Museum der Bayerischen Geschichte in Regensburg

Museum of Bavarian History in Regensburg

Auszug aus der Preisgerichtsbeurteilung

Grundriss Zwischengeschoss

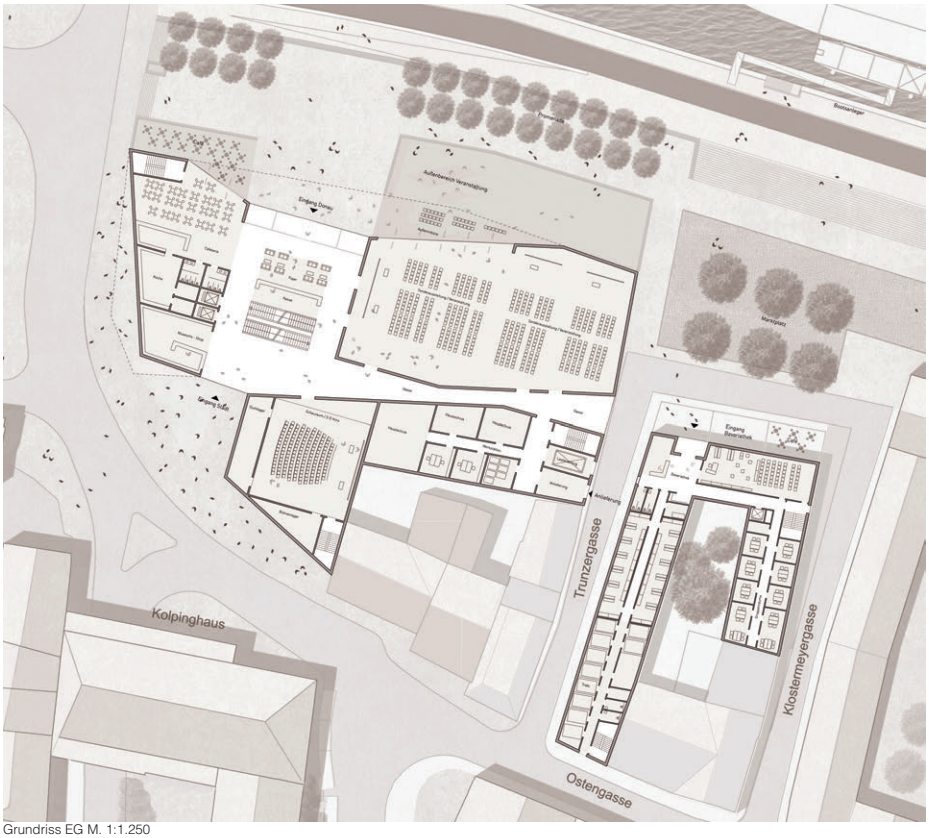
Die städtebauliche Idee besteht darin, die ehemalige Lage des Hunnenplatzes und der Eschergasse im Gebäude wieder aufleben zu lassen. Das gebäudehohe Foyer verbindet als innenliegender „Hunnenplatz“ durch seine transparente Gestaltung die Altstadt- mit der Donauseite und nimmt klar ordnend die vertikale und horizontale Erschließung des Gebäudekomplexes auf. Die ehemalige Eschergasse wird mit einem Glasoberlicht nur im Obergeschoss und der Dachaufsicht als lineares Element wirksam – im Erdgeschoss wird die Fuge zur innenliegenden und nicht belichteten Nebenerschließung für Technikräume und Nebenzugänge der Veranstaltungsräume.

Besonders gut gelungen ist der Zugang von der Donauseite aus. Durch die eingezogene Fassade werden Innen- und Außenraum gut miteinander verwoben. Positiv wird das Angebot eines Außenbereichs für Veranstaltungen und Museumszwecke gesehen, der die Flächen an der Donau belebt und in das Gesamtkonzept einbezieht. Diese qualitätvolle Situation wird nach Osten über den gut proportionierten Marktplatz und der dem Ostermeierquartier zugeordneten Bastion sehr wohltuend fortgesetzt. Die Höhenentwicklung orientiert sich am Maßstab der donauseitigen Bebauung, der kreative Umgang mit dem Thema „geneigtes Dach“ bewirkt eine differenzierte und spannungsreiche, jedoch unaufgeregte Dachlandschaft.

Die städtebauliche Ergänzung des Brüchnerblocks mit Bavariathek und Verwaltung ist gut gelöst. Die Stellung des Museumsgebäudes zur Altstadtseite hin ist wegen der äußerst engen Raumsituation sehr problematisch. Bei den zu erwartenden Besuchergruppengrößen mit Zugang von der südlich gelegenen Bushaltestelle sind die schmalen Gehwegflächen mit der kleinen trichterförmigen Eingangssituation auf der Südwestseite keinesfalls ausreichend.

Grundriss 1. OG M. 1:1.250

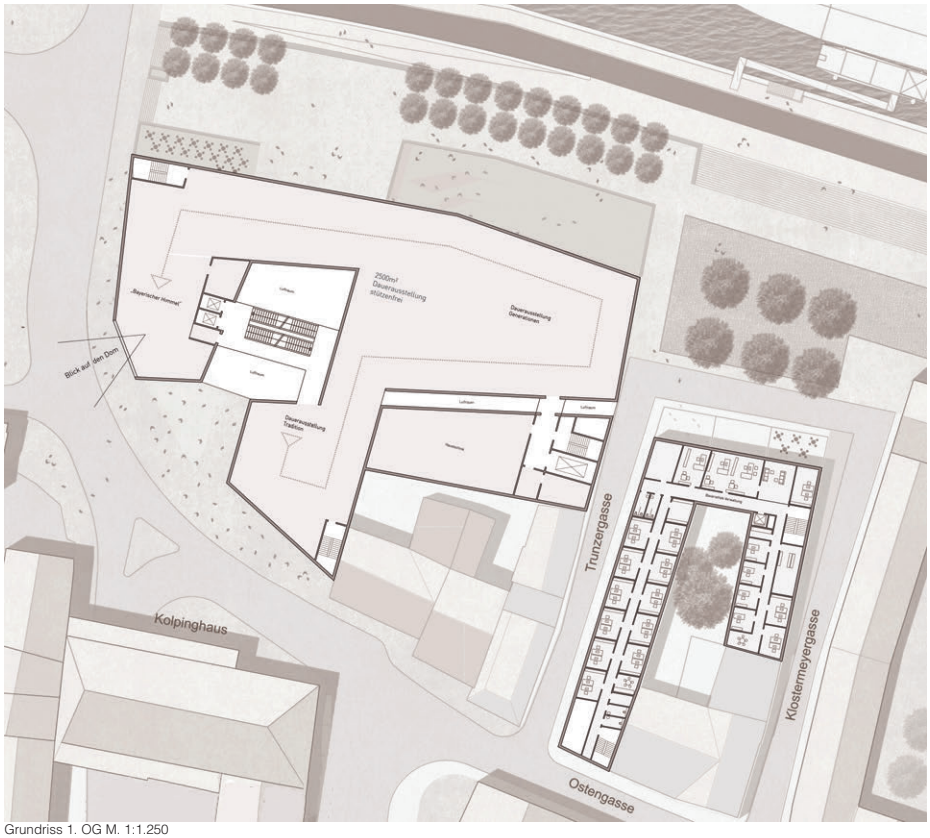
Die Anbindung der Räume für die Museumspädagogik an die Sonder- und Dauerausstellung ist gelungen.
Das Raumprogramm erfüllt die Aufgabenstellung. Das relativ kleine Volumen wirkt sich günstig auf die Wirtschaftlichkeit aus. Die sehr große Hüllfläche führt jedoch zu einem hohen Wärmebedarf. Aufgrund des fehlenden Sonnenschutzes ergeben sich erhöhte Strahlungseinträge.
